東通原子力発電所1号炉審査資料	
資料番号	A1-CA-0093(改1)
提出年月日	2021年7月29日

東通原子力発電所 基準地震動の策定のうち
内陸地殻内地震の地震動評価について
(コメント回答)

2021年7月29日
東北電力株式会社

審査会合におけるコメント

「横浜断層による地震」(東傾斜・規模・応力降下量)(ケース3-2)の断層モデルを用いた手法による速度波形(PN基準)

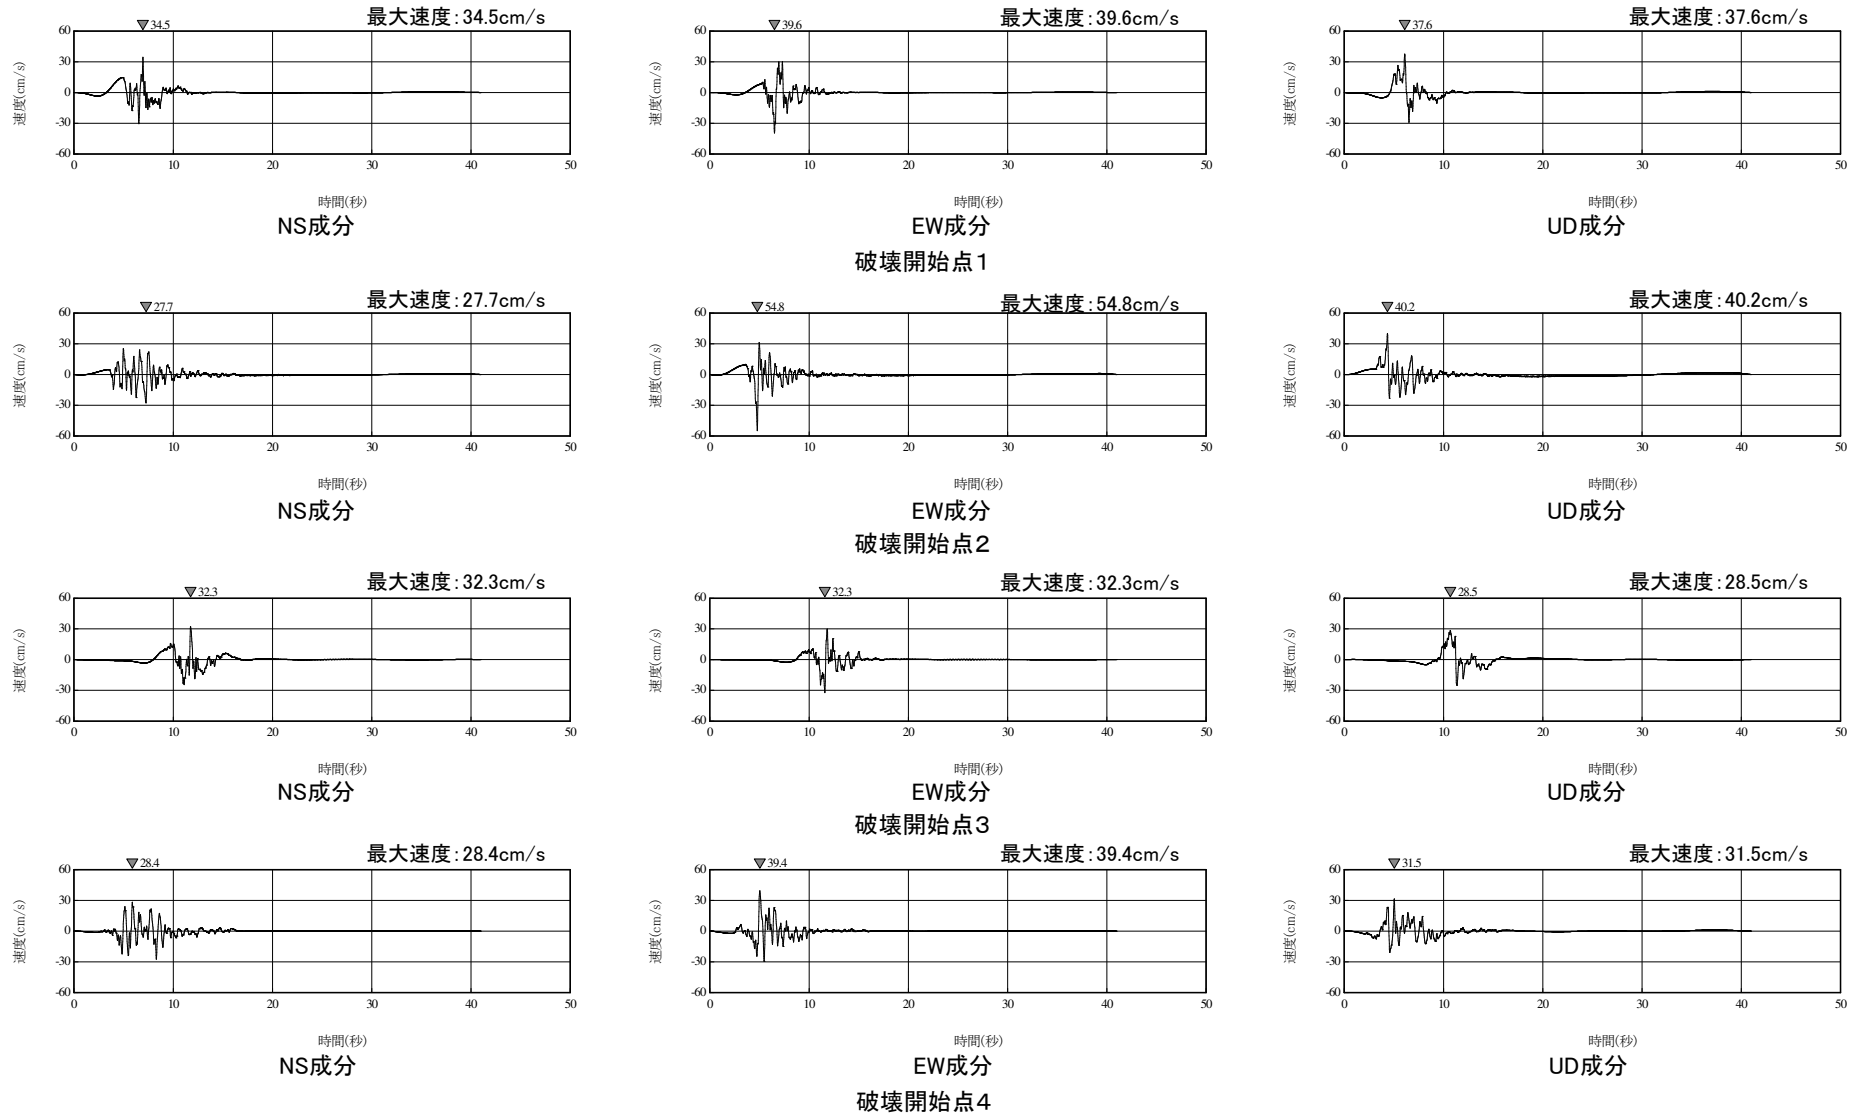
S188 S189
